**PROGETTO IMPIANTO EOLICO DA 45 MW "VENUSIA"  
E RELATIVE OPERE ELETTRICHE CONNESSE ED INFRASTRUTTURE  
INDISPENSABILI  
COMUNI DI VENOSA E MASCHITO (PZ)**

**VALUTAZIONE DI  
IMPATTO AMBIENTALE  
art. 23 D. Lgs. 152/2006 e  
ss.mm.ii.**

**Allegato 1 . Controdeduzioni alle  
Osservazioni da parte del pubblico  
pervenute alla data 19/09/2019**

## 2. Controdeduzioni alle Osservazioni della Società Società ERG Wind 4 S.r.l. del 01/08/2019 (DVA.REGISTRO UFFICIALE.I.0020286.01-08-2019) pubblicate sul sito il 12/08/2019

**Figura 1. Rosa della frequenza**

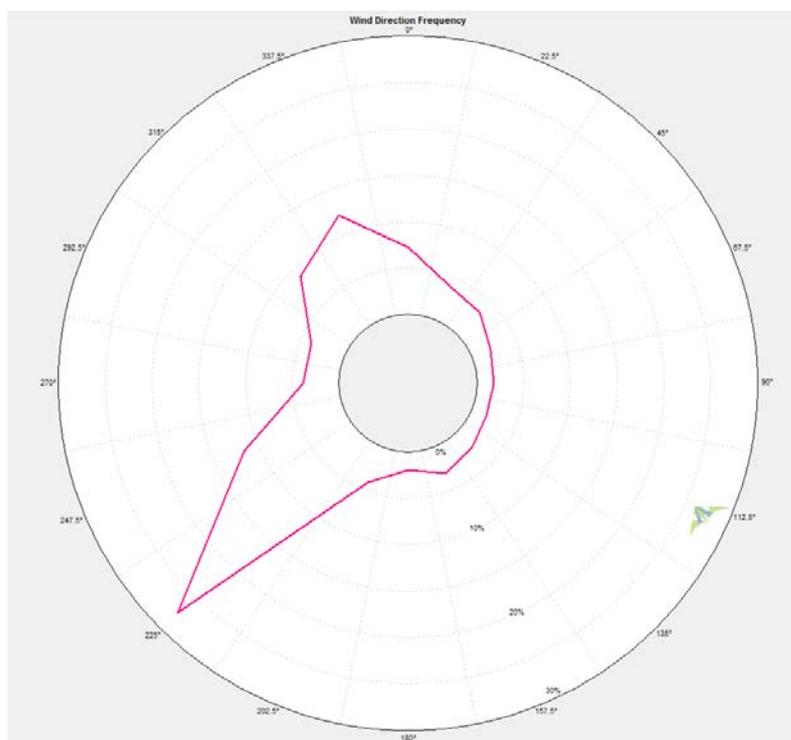
In particolare la nota della ERG Wind 4 S.r.l. rileva che l’impianto eolico della E.on Climate & Renewables Italia srl non rispetta le interdistanze tra gli aerogeneratori così come previste dal D.M. 10/09/2010 (Allegato 4, punto 3.2, lettera n).

Riguardo alle condizioni di funzionalità produttiva, si precisa che l'ubicazione degli aerogeneratori in progetto è frutto di un accurato studio anemologico del sito che ha considerato anche le perdite rispetto alla presenza dell'impianto eolico in esercizio [Cfr. Rif. PEVE\_A.5 – Studio Anemologico pag. 7].

Al paragrafo 4.2 del citato elaborato, è mostrato che nel sito si ha chiaramente una direzione prevalente del vento da Sud Ovest, sia in frequenza che in energia:

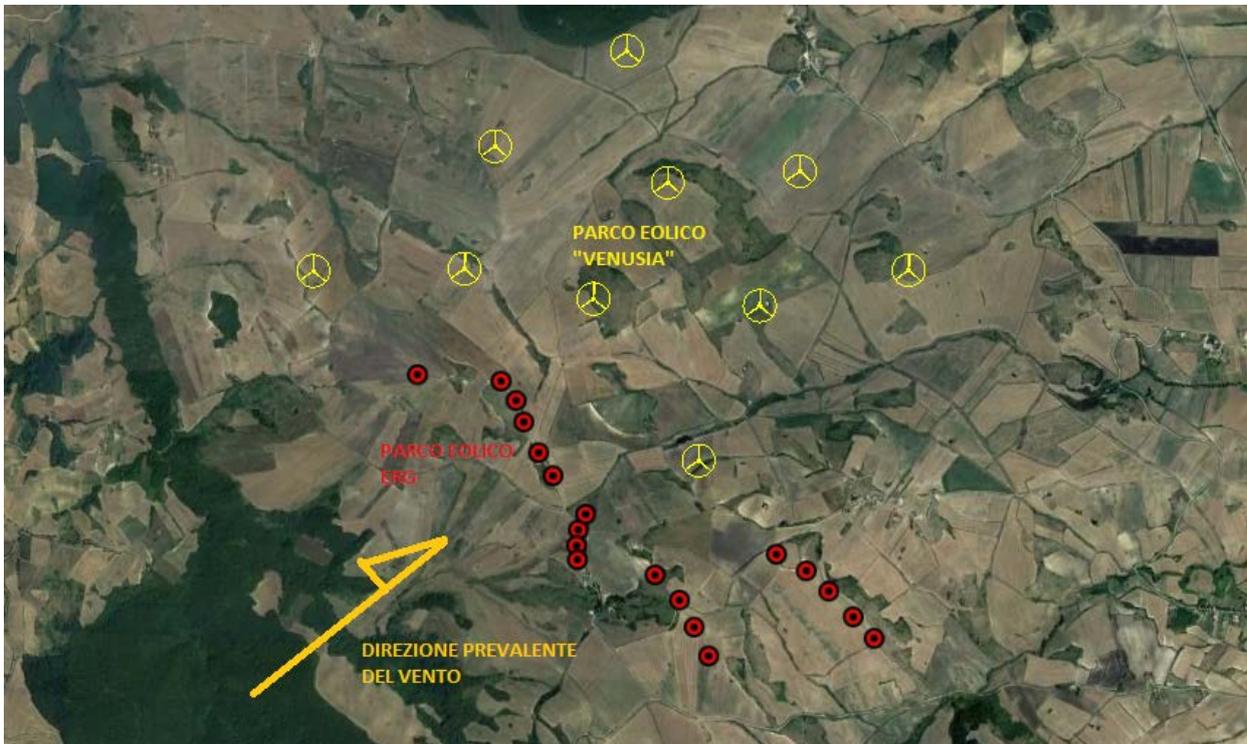
La Società ERG Wind 4 S.r.l. con la nota del 01/08/2019 rileva la sussistenza di *“notevoli interferenze con parco eolico in esercizio, di proprietà presso i Comuni di Forenza e Maschito (PZ)”*.

La figura che segue riporta gli aerogeneratori in progetto e quelli preesistenti del parco eolico di proprietà ERG Wind 4 s.r.l. con indicazione della direzione prevalente del vento (da SW verso NE) per come desumibile dallo studio anemologico.

È immediato osservare che l'impianto di proprietà ERG Wind 4 s.r.l. è posto in posizione tale da intercettare i venti prevalenti prima dell'impianto "Venusia" e che l'eventuale effetto scia, si riscontrerebbe nei confronti delle turbine del progetto Venusia e non il contrario.
